RESOLUCIÓN de 20 de febrero de 2023, de la Dirección General de Sostenibilidad, por la que se formula declaración de impacto ambiental del proyecto de concesión de aguas subterráneas para la transformación a regadío de una superficie de 105,24 ha de olivar en las fincas "Tres Gatitos", "Cerro Morcillo" y "Mendía", en el término municipal de Azuaga (Badajoz). Expte.: IA21/1371. (2023060623)

El proyecto de "Concesión de aguas subterráneas para la transformación a regadío de una superficie de 105,24 ha de olivar en las fincas "Tres Gatitos", "Cerro Morcillo" y "Mendía" en el término municipal de Azuaga (Badajoz) pertenece al anexo IV de la Ley 16/2015, de 23 de abril, de protección ambiental de la Comunidad Autónoma de Extremadura, modificada por la Ley 5/2022, de 25 de noviembre, dada su inclusión en el grupo 9 "Otros Proyectos", epígrafe a) "Los siguientes proyectos cuando se desarrollen en Espacios Naturales Protegidos, Red Natura 2000 y Áreas protegidas por instrumentos internacionales, según la regulación de la Ley 42/2007, de 13 de diciembre, del Patrimonio Natural y de la Biodiversidad:", apartado 1.º "Proyectos de transformación en regadío o de avenamiento de terrenos, cuando

Distribución de la red de riego (Fuente: Estudio de Impacto Ambiental).

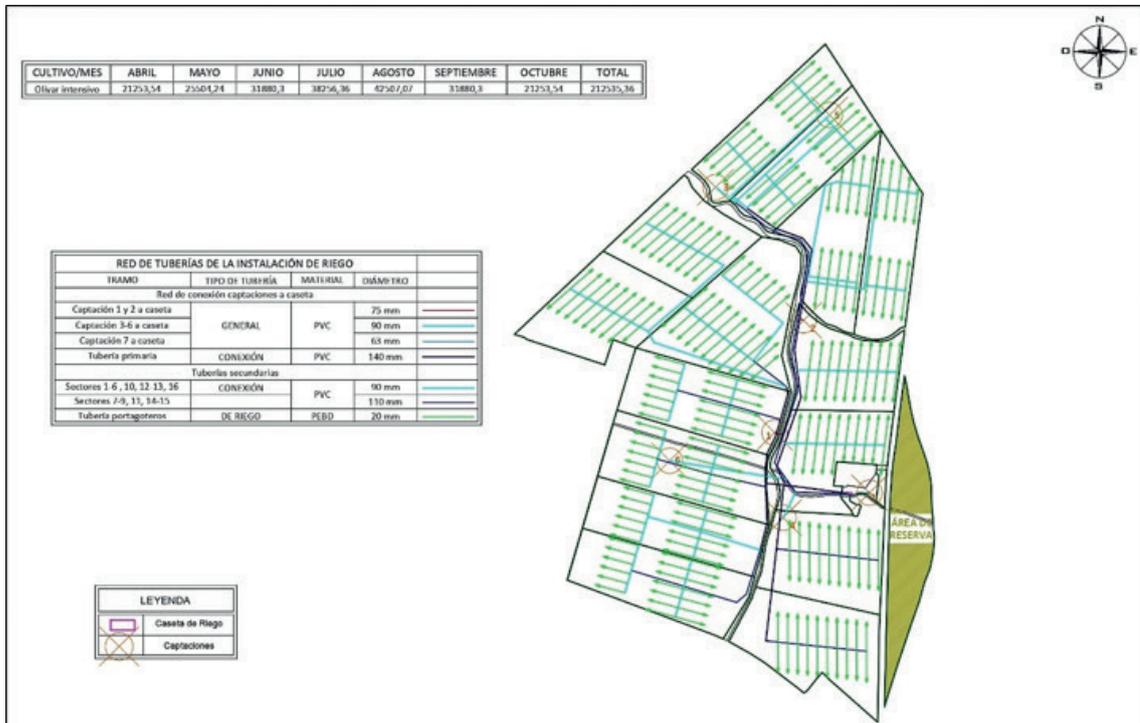
5. Suministro eléctrico. Según el EsIA el suministro eléctrico para el funcionamiento del sistema de riego se lleva a cabo mediante placas fotovoltaicas. Esta instalación no viene descrita y se desconoce la demanda de energía necesaria.
